VYSVĚTLENÍ, ZMĚNA NEBO DOPLNĚNÍ ZADÁVACÍ DOKUMENTACE Č. IV

Revitalizace Sankturinovského domu v Kutné Hoře – Generální zhotovitel stavby
výzva k podání nabídek byla uveřejněna na profilu zadavatele dne: **22.10.2020**
spisová značka zadavatele: **KHZS0820**
(dále jen „**veřejná zakázka**“)

Město Kutná Hora
IČO: 00236195
se sídlem: Havlíčkovo náměstí 552/1, 284 01 Kutná Hora
(dále jen „**zadavatel**“)

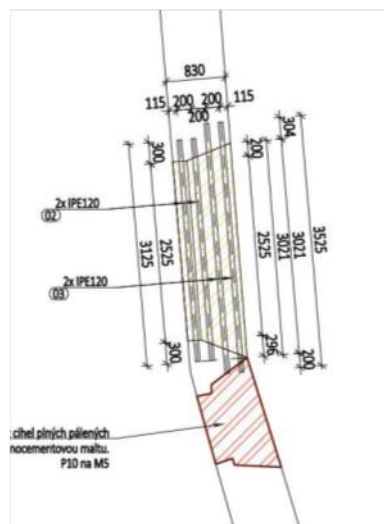
1. U položky 1076. neodpovídají hmotnosti prvků s výpisem ze statiky.

Pokud se bere výkres ze statiky, tak hmotnost všech 4xIPE 120 je **0,224 t.** (bráno z výkresu statiky).
Žádáme o opravu v zaslaném VV.

Ve stavební části byl stavební otvor rozměrově upraven (zmenšen). V rámci této úpravy došlo ke zkrácení ocelových překládů na parametry odpovídající tabulce překládů a rovněž vykázaným parametrům ve VV. Úprava je na straně bezpečnosti a nemá vliv na statické řešení. Údaje ve VV jsou v pořádku.
